INFORMACIÓN DE SERVICIO

Solución para ruidos procedentes

de la transmisión del grupo auxiliar en Ford Transit

Fabricante: Ford
 Modelos: Transit
 Año de construcción: 2000 - 2007
 Motor: 2.0 D
 Nº de artículo: 535 0223 10

Figura 1: Cambio de polea rígida a una polea libre del alternador

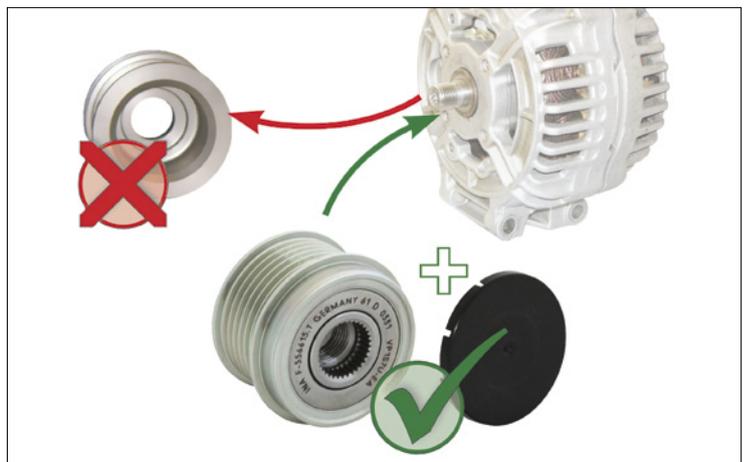
Debido a fuertes movimientos dinámicos de la correa Poli-V se pueden producir ruidos en los vehículos que tienen la polea de alternador rígida.

Como solución técnica, Schaeffler Automotive Aftermarket ofrece para estos vehículos una polea libre del alternador. Esta polea reduce las cargas dinámicas en la transmisión del grupo auxiliar y evita, de este modo, que se produzcan ruidos.

Figura 2: Para el montaje de la polea libre en un alternador Bosch, se debe utilizar el disco distanciador de 1,4 mm de grosor.

Schaeffler Automotive Aftermarket recomienda cambiar la polea libre del alternador rígida por la polea libre del alternador 535 0223 10 en los vehículos afectados.
